WYJAŚNIENIA I ZMIANA TREŚCI SIWZ NR 13

Dotyczy: postępowania o udzielenie zamówienia publicznego prowadzonego w trybie przetargu nieograniczonego nr **DZP.381.004.2020.RB** o wartości zamówienia poniżej 5 350 000 € p.n.: „**Przebudowa i remont budynku przy ul. Bankowej 5 w Katowicach**”

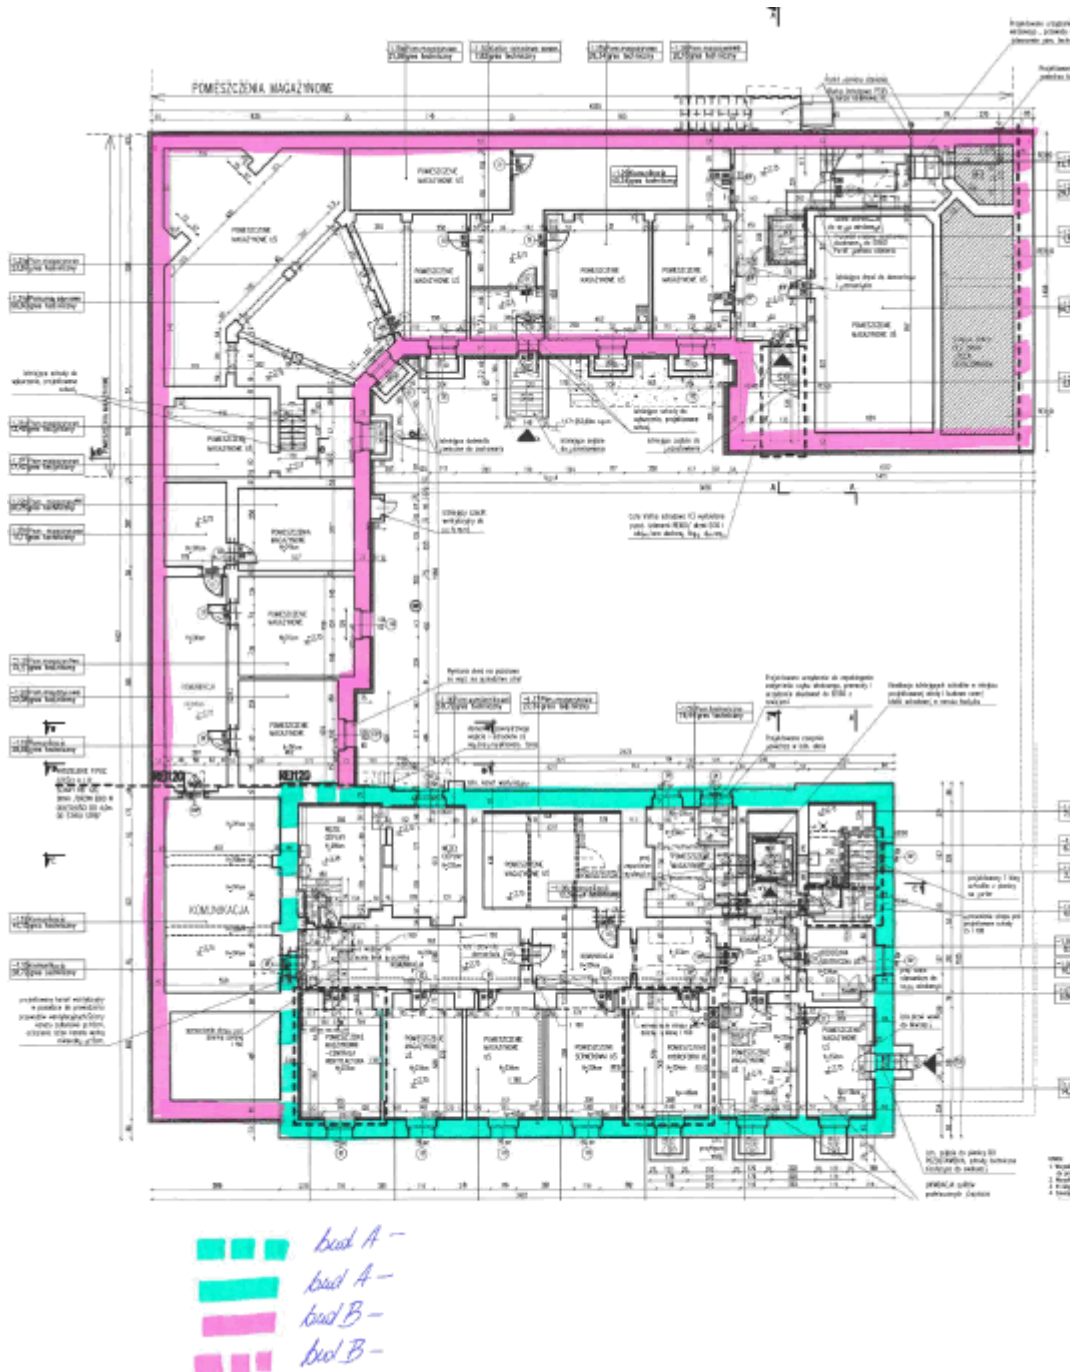
Proszę o potwierdzenie zakresu ścian, w których należy wykonać iniekcję. Poniżej schemat ścian w poziomie piwnic. Z tabeli przedmiarowej – pozycje Lp-326 do 330 wynika, iż jest ona przewidziana tylko w budynku B.(fioletowa linia na

schemacie). Proszę potwierdzenie czy ma być także wykonana w ścianach bud A (zielona linia na schemacie).

Zgodnie z częścią opisową projektu wykonawczego br. architektury (pkt. 1.5 opisu) dla budynku A należy również wykonać przeponeę poziomą (izolację poziomą) metodą iniekcji ciśnieniowej.
